和泉公告

公告号: A20-015

SLC系列组合式指示灯(聚光灯式)规格之更改

SLC30 系列:

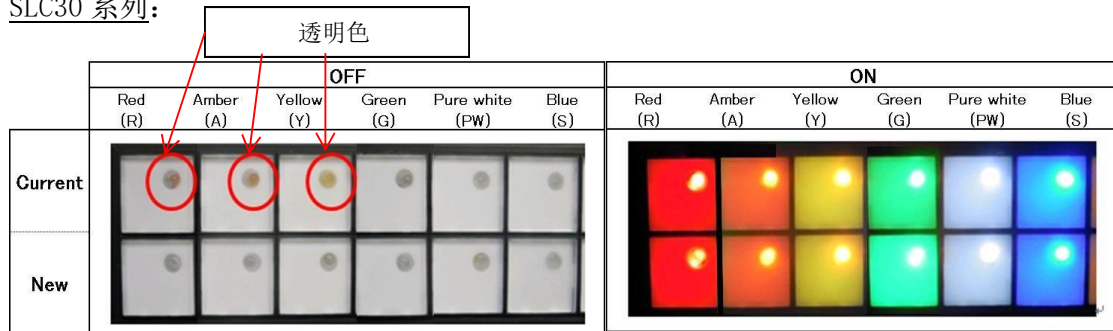
完整产品

无色透明红色 (R)、琥珀色 (A) 和黄色 (Y) LED 将取代透明色 (其他颜色不变)。

因此, 当新 LED 灯熄灭时, 无法识别其颜色。

当 LED 灯点亮时, 新产品与现行产品的亮度和色调几乎相同。
